VOS REF.
NOS REF. RTE-CM-NCY-GMR-BOURG-PoET-25
REF. DOSSIER COT-PCC-2025-21577-CAS-205335-Q1N2H2
INTERLOCUTEUR Joan RODRIGUES
TÉLÉPHONE 03 85 77 55 25 
MAIL rte-est-gmr-bourgogne-tiers@rte-france.com
FAX 03 85 77 56 02
OBJET **PC 021 577 24 S0009 - Le Gravier - AK - 0187 -
SAINT USAGE**

ANNEXE DU DOSSIER COT-PCC-2025-21577-CAS-205335-Q1N2H2

OUVRAGE ELECTRIQUE AERIEN HTB 63 kV Béon - St Usage

OBJET PC 021 577 24 S0009 - Le Gravier - AK - 0187 - SAINT USAGE

PLAN N° E-EB-BEON L31SSUSA-LAPL-BEON-SSUSA-F

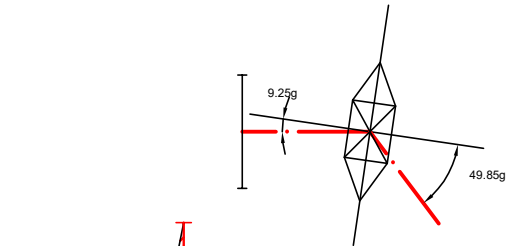
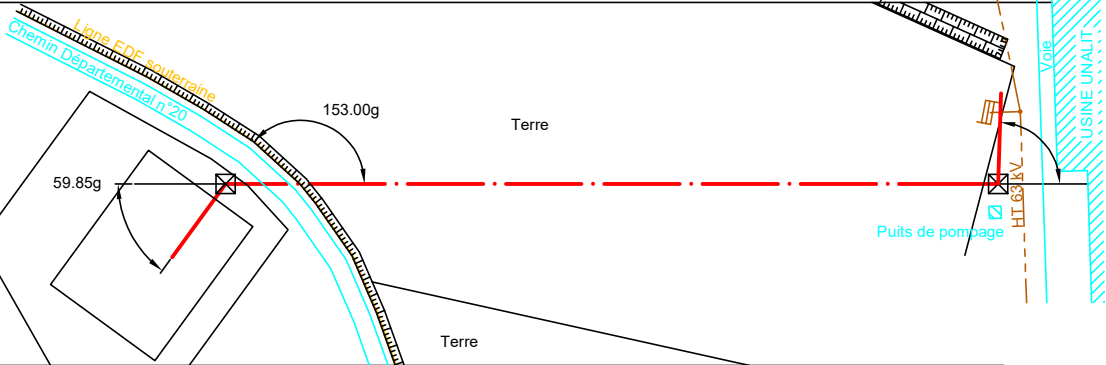
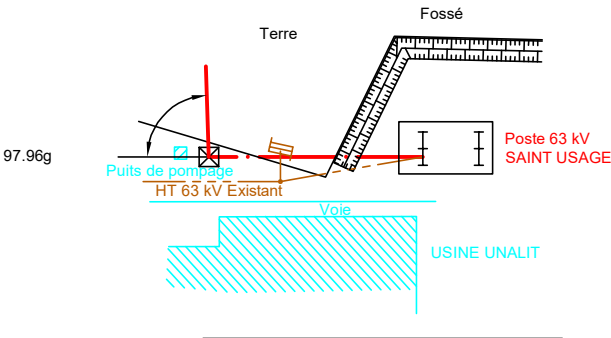
Au vu des éléments du dossier de demande d'autorisation que vous avez bien voulu nous communiquer, il s'avère que la construction projetée respecte la distance minimale par rapport à notre ouvrage prescrite par l'arrêté fixant les conditions auxquelles doivent satisfaire les distributions d'énergie électrique (dit « *Arrêté technique* »).

- Nos recommandations techniques visant à garantir la sécurité des personnes et préserver l'intégrité de notre ouvrage.
- Un extrait du plan profil en long de notre ouvrage électrique aérien concerné sur lequel nous avons matérialisé le projet et la zone de protection (zone interdite et emprise de sécurité horizontale).
- Un extrait de plan zonage réseau au 1/2500.
- Les commentaires relatifs à la sécurité des Travaux au voisinage de lignes électriques aériennes HTB.

Sous la ligne, la distance minimale verticale à respecter est de **5 mètres** entre le point le plus bas des câbles conducteurs, ceux-ci étant positionnés dans les conditions les plus défavorables de température, et le point le plus haut de la structure (notée "zone interdite" sur notre plan profil en long).

A proximité immédiate de la ligne, la distance minimale horizontale à respecter est de **5 mètres**. Cette distance doit tenir compte de l'effet de vent sur les câbles conducteurs (notée "emprise de sécurité horizontale" sur notre plan profil en long).
